1.1 CONCEPTO TÉCNICO No. CT:	**6702**
1.2 ÁREA:	Técnica y de Gestión
1.3 COORDINACIÓN:	Investigación y Desarrollo
1.4 REFERENCIA CRUZADA RADICADO FOPAE:	2012ER19413
1.5 RESPUESTA OFICIAL No.	RO-60497

2.1 SOLICITANTE:	CURADURÍA URBANA No. 2
2.2 PROYECTO:	VIVIENDA MULTIFAMILIAR
2.3 LOCALIDAD:	4. San Cristóbal
2.4 UPZ:	50. La Gloria
2.5 BARRIO O SECTOR CATASTRAL:	Altamira
2.6 DIRECCIÓN:	Calle 46 Sur No 11C-25 Este
2.7 CHIP:	AAA0004AZPA
2.8 MANZANA CATASTRAL:	20
2.9 PREDIO CATASTRAL:	13
2.10 ÁREA (Ha):	0.0123 (*)
2.11 FECHA DE VISITA:	Noviembre 27 de 2012

Figura 1. Localización general del proyecto ubicado de la Calle 46 Sur No 11C-25 Este en el Plano Normativo de Amenaza por Remoción en Masa del POT (Decreto 190 de 2004), el cual se encuentra en amenaza MEDIA.

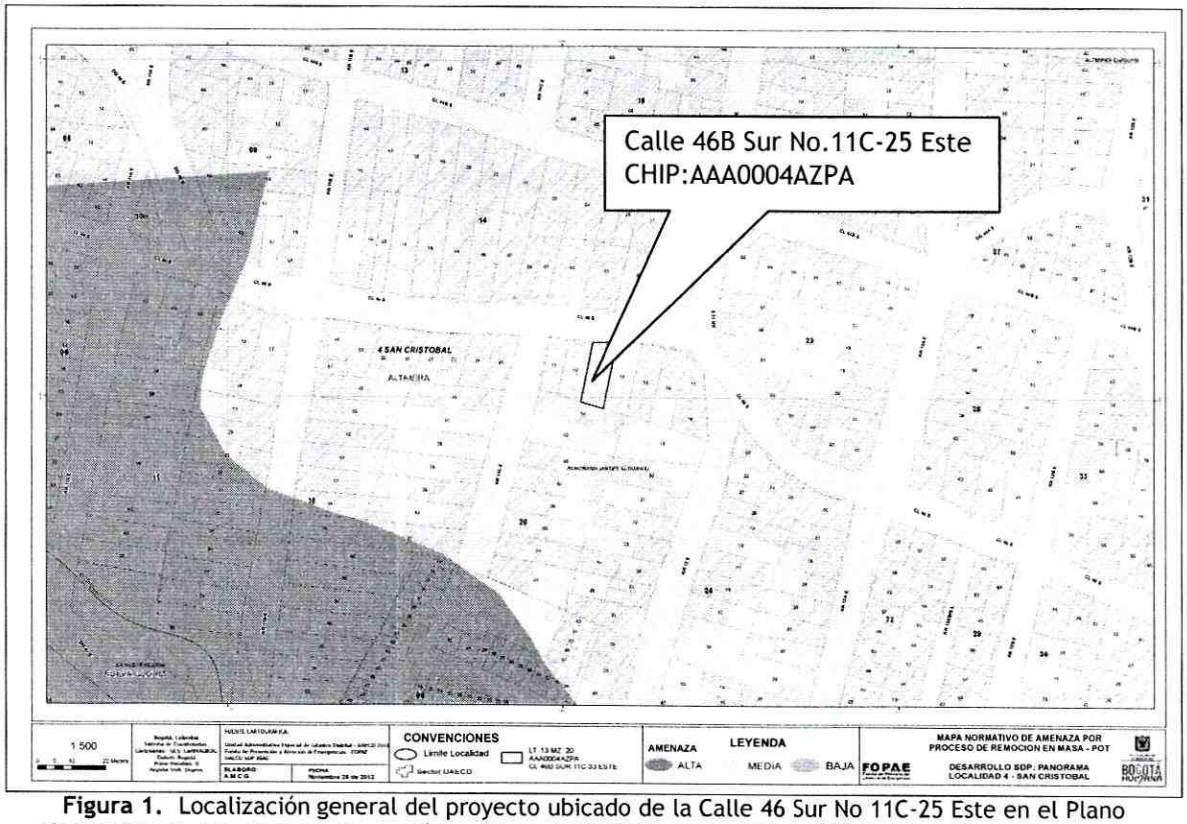
Conforme con el plano normativo de "Amenaza por Remoción en Masa" del Plan de Ordenamiento Territorial de Bogotá - POT, el sector del proyecto "Vivienda Multifamiliar" ubicado de la Calle 46 Sur No 11C-25 Este, de la Localidad de San Cristobal, se encuentra en una zona de AMENAZA MEDIA por procesos de remoción en masa (Figura 1).

Fotografía No. 1. Predio del proyecto "Vivienda Multifamiliar ubicado en la Calle 46 Sur No 11C-25 Este, Localidad de San Cristóbal.

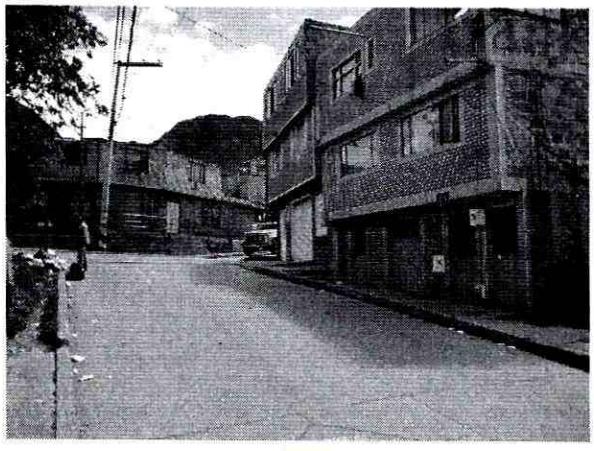
La zona donde se busca desarrollar el proyecto presenta actualmente un uso de suelo urbano con edificaciones de tipo residencial. Corresponde con un sector consolidado con densidad de construcción alta, contando con vías pavimentadas (Fotografía No. 1); asimismo, el sector cuenta con sistemas de recolección de aguas lluvias y aguas residuales. En la zona se encuentran edificaciones de hasta tres (3) pisos de altura en su mayoría, en un terreno con pendiente media.

En el momento de la visita, en el predio objeto del presente concepto técnico, se encontró una construcción de dos (2) niveles en mampostería simple, de características similares a las descritas en el oficio del solicitante, sin evidencias de afectación por procesos de remoción en masa activos que involucren el área del proyecto.

Teniendo en cuenta los aspectos observados y evaluados en este concepto técnico, se considera que para la construcción del proyecto "Vivienda Multifamiliar" ubicado en la Calle 46 Sur No 11C-25 Este, de la Localidad de San Cristobal, **NO SE REQUIERE** adelantar la FASE II del estudio detallado de amenaza y riesgo por remoción en masa, de acuerdo con lo establecido en la Resolución 227 de 2006; por otra parte, esto no exime al constructor del cumplimiento del resto de la normatividad vigente (Norma Sismo Resistente - Código de Construcción - Resolución de Legalización, etc.).
